Руководство по работе со стартовым набором ATAVRDRAGON

Данное руководство применяется для работы со всеми стартовыми наборами ATAVRDRAGON, которые имеют серийный номер печатной платы A.0601.3.1000.C (далее – ATAVRDRAGON).

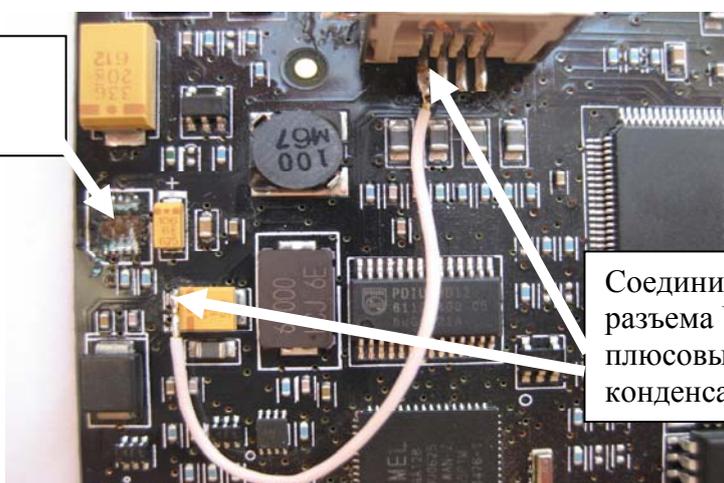
Данная серийно выпускаемая версия ATAVRDRAGON имеет следующую особенность: цепь стабилизации питания на плате набора спроектирована с ошибкой. В условиях наведенной электромагнитной помехи или помехи по цепи питания выходит из строя основной элемент цепи питания – микросхема TPS61020DRCRG4, что сопровождается её сильным разогревом (см. рис.1, белым прямоугольником выделен регулятор TPS61020DRCRG4).

1. Кабель USB должен сначала подключаться к ATAVRDRAGON, а затем к компьютеру; отключение нужно производить в обратном порядке.
2. Не рекомендуется касаться руками элементов на плате набора ATAVRDRAGON при включенном питании, так как это вызывает наводки на цепи питания и может привести к выходу из строя узла стабилизации питания стартового набора (микросхемы TPS61020DRCRG4).

При выходе из строя микросхемы TPS61020DRCRG4, либо до начала эксплуатации ATAVRDRAGON, стартовый набор может быть самостоятельно модифицирован / восстановлен без потери функциональности следующим образом (см. рис.2):

- а) извлечь микросхему TPS61020DRCRG4 с платы (подрезать острым ножом проводники печатной платы, подведенные к микросхеме, отделить микросхему от платы, удалить остатки припоя);
- б) соединить изолированным проводом площадку питания у разъема USB (вывод 1) с выходом цепи стабилизатора (плюсовой контакт конденсатора, обозначенного на рис.2).

Извлечь микросхему
TPS61020DRCRG4

Соединить вывод 1
разъема USB с
плюсовым выводом
конденсатора
